调整内容

修改后
地下室

地下室平面图(平时)
地下室建筑面积: 89513.26平方米
机动车停车位: 2665个 (其中普通停车位2603个, 无障碍停车位62个 (含本项目无障碍车22个))
非机动车停车位: 46个, 不含电动自行车。

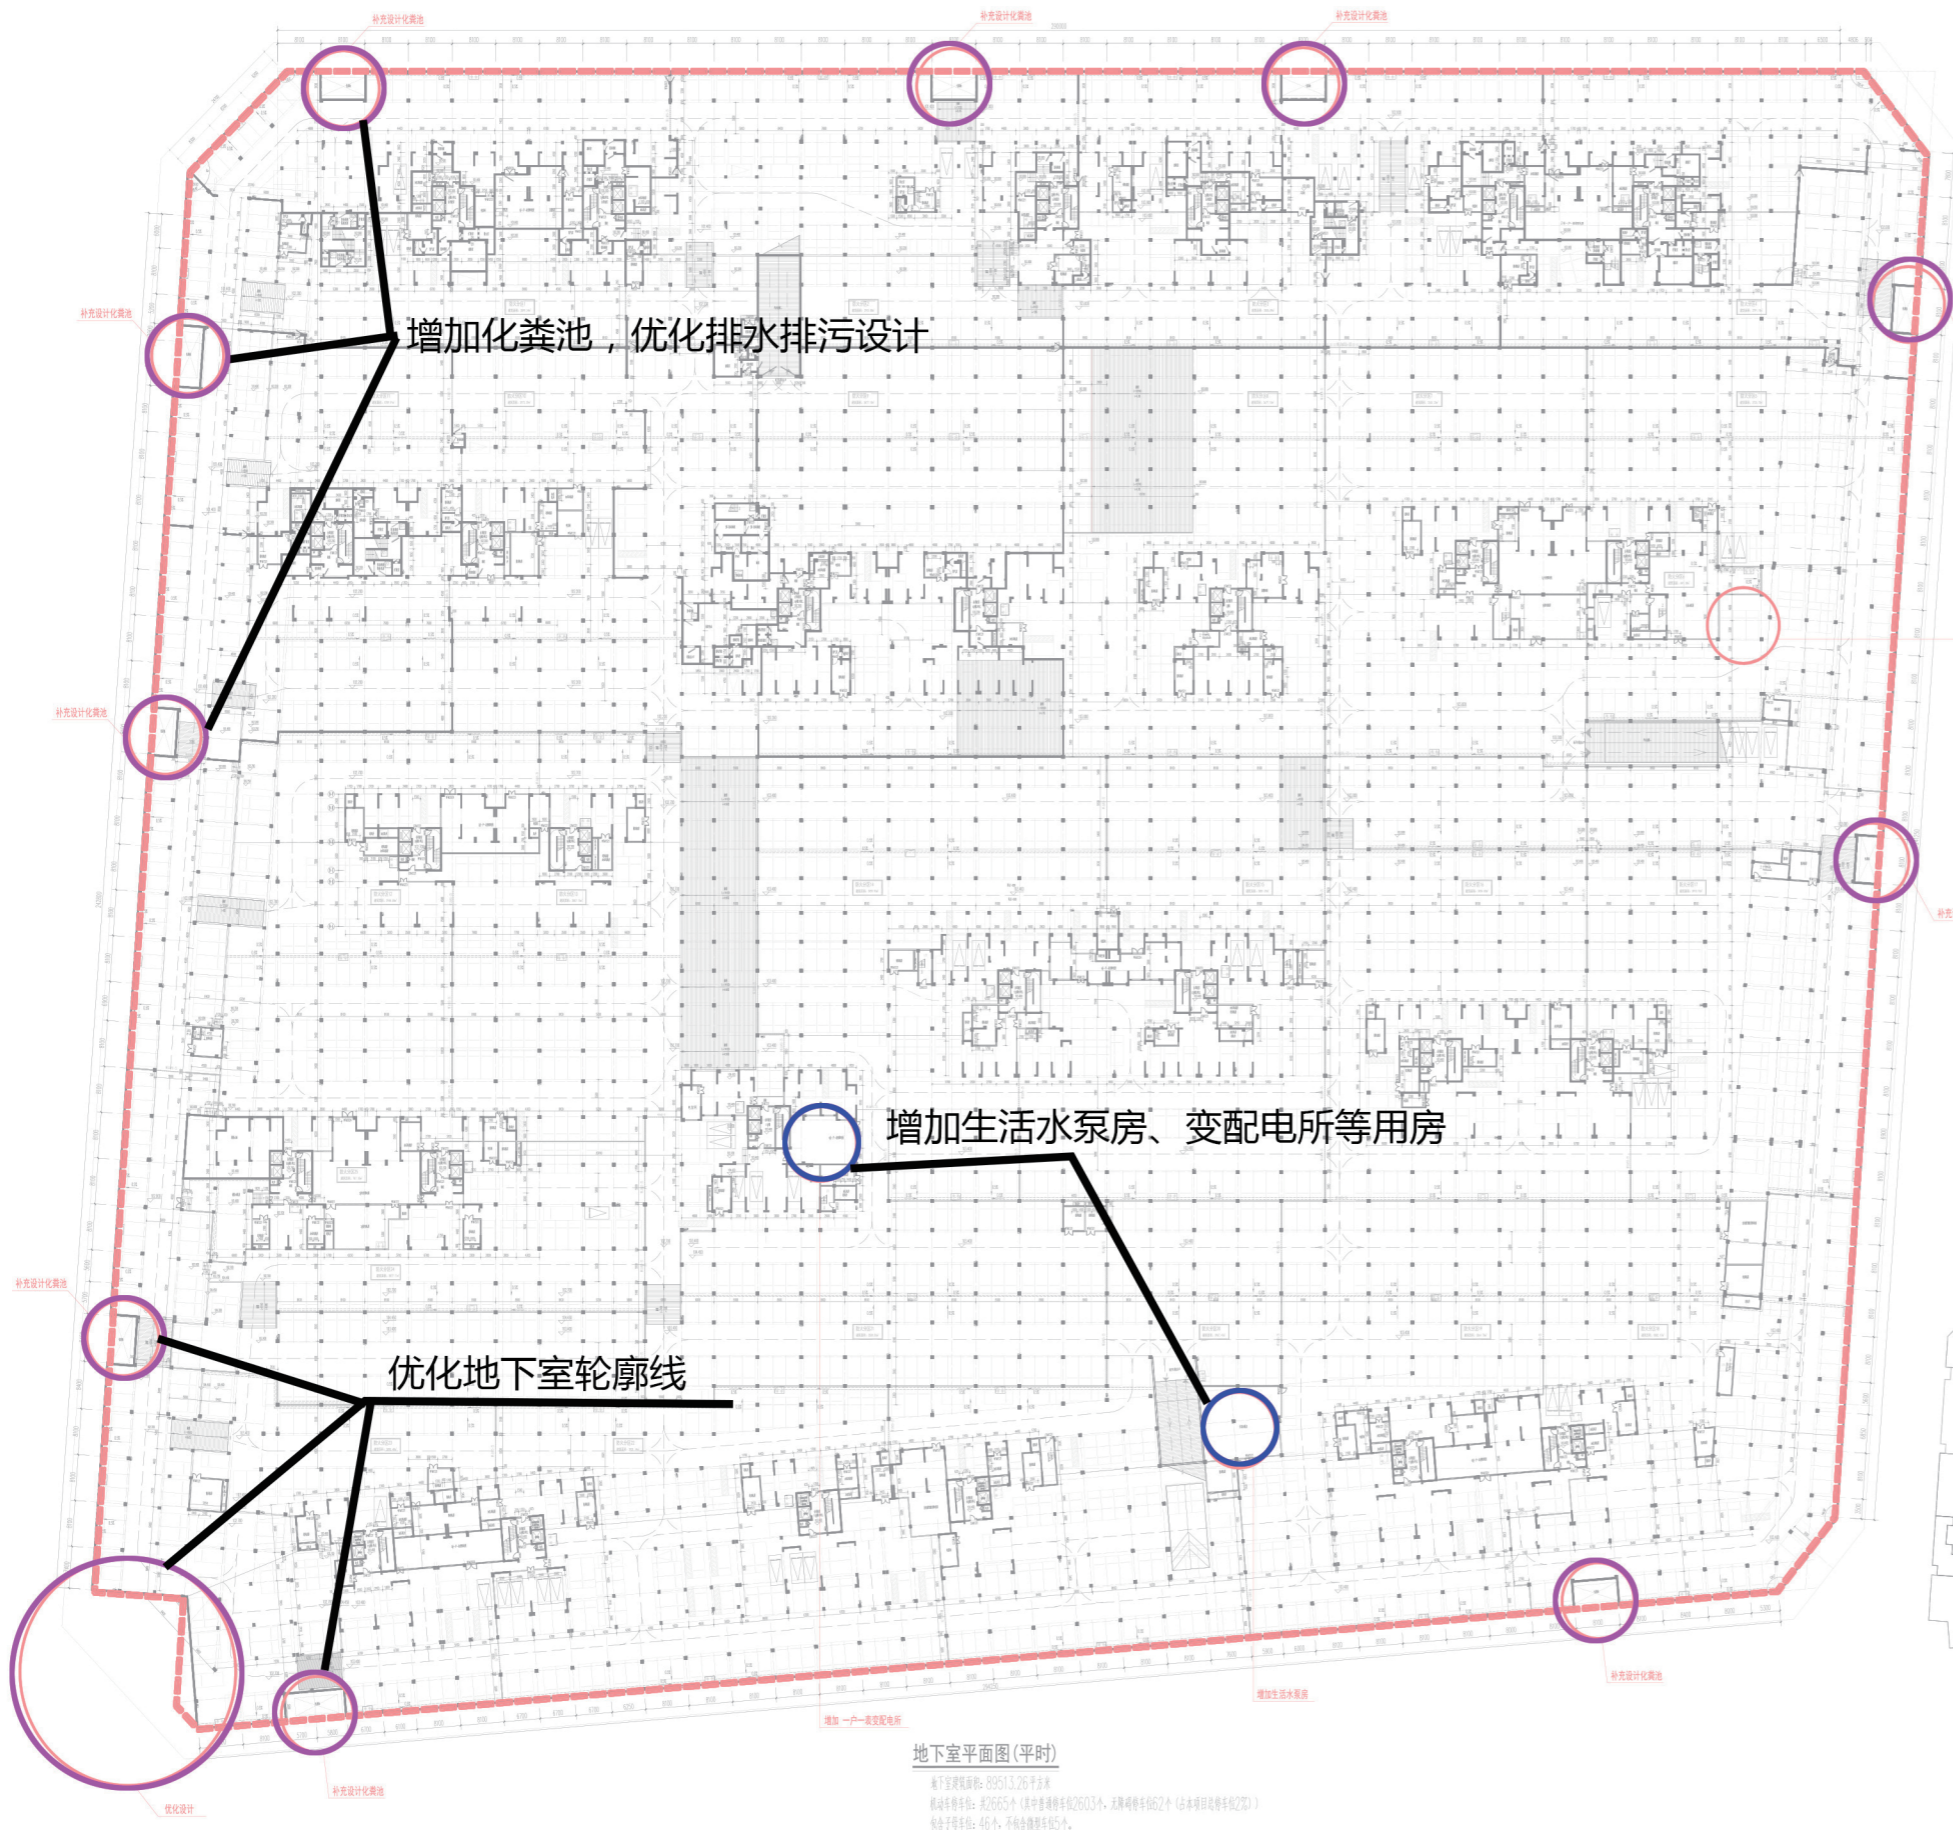
1、根据排水排污的要求，优化地下室轮廓，地下室建筑面调整为 89513.26 平方米。

2、根据分区建设交付的需要，8 号楼 2 单元生活水泵房面积减少调整前地下室轮廓侧临地下室车道出入口位置增加生活水泵房；11 号楼增加一户一表变配电所；

3、增加人防设计。

4、根据上述调整，机动车停车位数量由 2683 个调整为 2665 个。地下室机动车停车位减少 18 个，减少部分车位将调整到地面，本地块机动车总停车数量不变。
